Watervergunning

Ons kenmerk: 0539144264

Het dagelijks bestuur van Waterschap De Dommel heeft een aanvraag ontvangen voor een watervergunning. Het gaat om:

Dit a-water is bij het waterschap bekend als RG10 en bevindt zich in de wijk Meerhoven in Eindhoven. De stuw is bij het waterschap bekend als Meerhoven-st4 en bevindt zich ook in de watergang RG10. Dit deel van de watergang is bekend als 'Onderven'. De locatie van de activiteiten is aangeduid op de kaart opgenomen als bijlage 2.

E-10.1 zijaanzicht

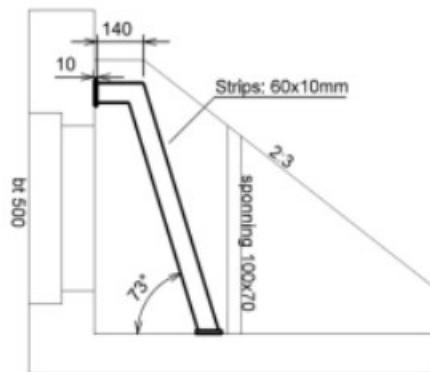
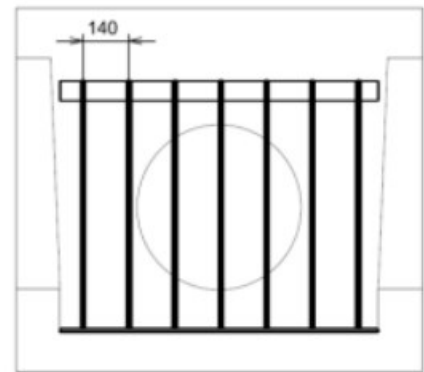
6. De totale overstortconstructie, met uitzondering van de krooshekken, wordt aangebracht volgens de tekening 'Overstortdrempel Onderven Variant 2 en principedetail' met nummer BI1484-RHD-RT-MD-DG-C-140002 documentversie 3.0 van 05-06-2024.
7. Het krooshek voldoet aan:
 - onderlinge afstand verticale spijlen hart op hart 140 mm;
 - geen horizontale spijlen;

- het krooshek wordt onder een hoek van 73 graden geplaatst.
